リサイクル燃料備蓄センター 使用済燃料貯蔵事業変更許可申請

標準応答スペクトルを考慮した評価について

令和4年4月14日
リサイクル燃料貯蔵株式会社

コメントリスト

継続時間及び振幅包絡線の経時変化

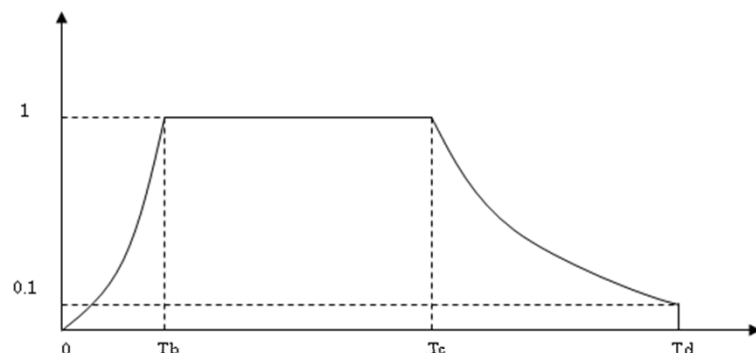
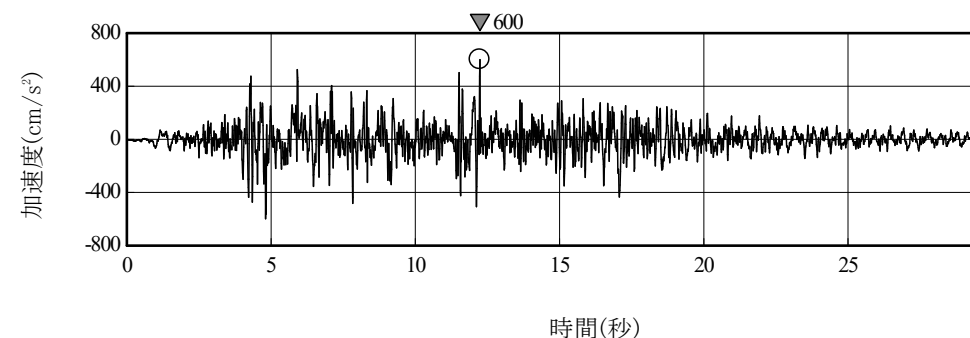
番号	項目	指摘日	コメント内容
1	地震	2022年 2月4日	一様乱数位相を用いた模擬地震波の作成について、地震規模Mの設定を見直し再度提示すること。
2	地震	2022年 2月4日	一様乱数位相を用いた模擬地震波と実観測記録の位相を用いた模擬地震波を比較し、一様乱数位相を用いた模擬地震波を採用している根拠を説明すること。

地震規模 (M)、等価震源距離 (X_{eq}) については、M 7.0、 $X_{eq}=10\text{km}$ とする。
